**Änderungsantrag  
nach  
§ 16 BImSchG**

**Anlage 2  
Nachtrag zum  
Landschaftspflegerischen Begleitplan**

# Anderungsantrag Windpark Zeven-Wistedt

### Nachtrag zum Landschaftspflegerischen Begleitplan

**Abbildung 1: Lage der Maßnahme M1 (entspricht Abb. 4 aus LBP)**

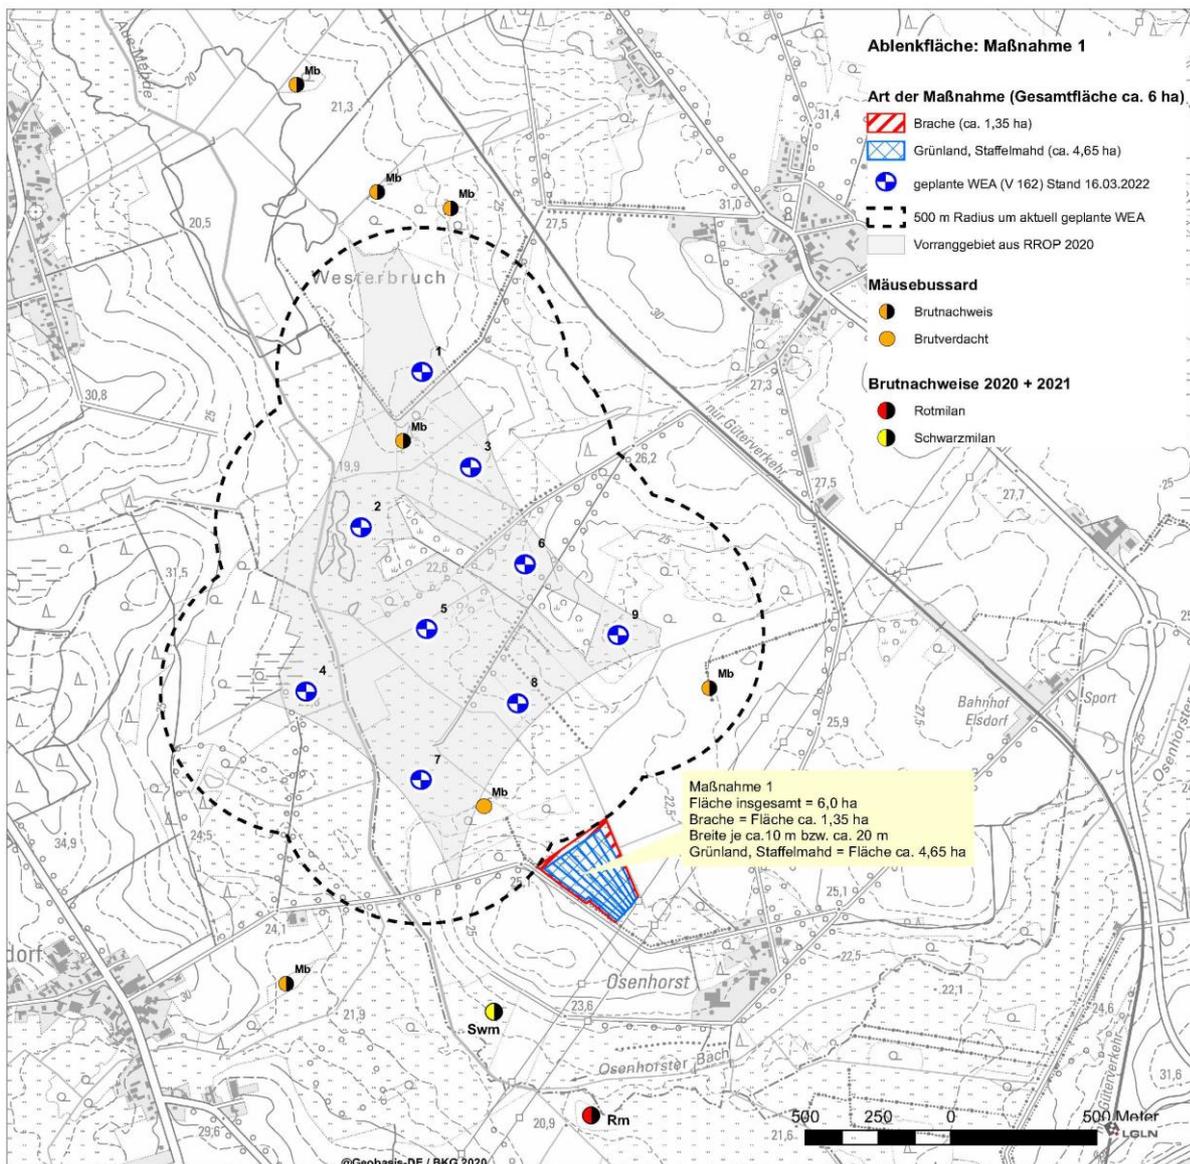
Die in Kapitel 3.3 des LBP (PGG, Stand Aktualisierung Mai 2022) formulierte artenschutzrechtliche Vermeidungsmaßnahme für den Mäusebussard (Maßnahme M1: Grünland in Staffelmahd, ca. 4,65 ha) ist nicht mehr notwendig, da der Mäusebussard gem. § 45b , Abschnitt1, Anlage 1, BNatSchG nicht kollisionsgefährdet ist und die Maßnahme somit hinfällig ist.

Die Maßnahme „Entwicklung von Bracheflächen“ (Maßnahme M1: ca. 1,35 ha), welche auch artenschutzrechtliche Vermeidungsmaßnahme für den Mäusebussard sein sollte, muss weiterhin umgesetzt werden, da mit ihr die Eingriffe in die Schutzgüter Boden (0,9 ha) und Biotoptypen(0,45 ha) kompensiert werden (s. Tabelle 2 in Kap. 2.2).

Der Antragsteller möchte jedoch freiwillig die Maßnahme M1, wie im LBP (PGG, aktualisiert Mai 2022) beschrieben, umsetzen. D.h. freiwillig erfolgt auch die Umsetzung der Maßnahme „Staffelmahd auf einer Grünlandfläche“, wie im Maßnahmenblatt M1 im LBP (PGG, aktualisiert Mai 2022, siehe dort Kap. 3.3.2.1) beschrieben.

Die im Formblatt zu M1 im LBP (PGG, aktualisiert Mai 2022, siehe dort Kap. 3.3.2.1) beschriebene Maßnahme M1 „Entwicklung von Bracheflächen, Staffelmahd auf Grünlandflächen“ gehört zu denen in fachlich anerkannten Schutzmaßnahmen nach § 45b Abs. 1 bis 5 Anlage 1 Abschnitt 2 BNatSchG (Anlage attraktiver Ausweich-Nahrungshabitate).
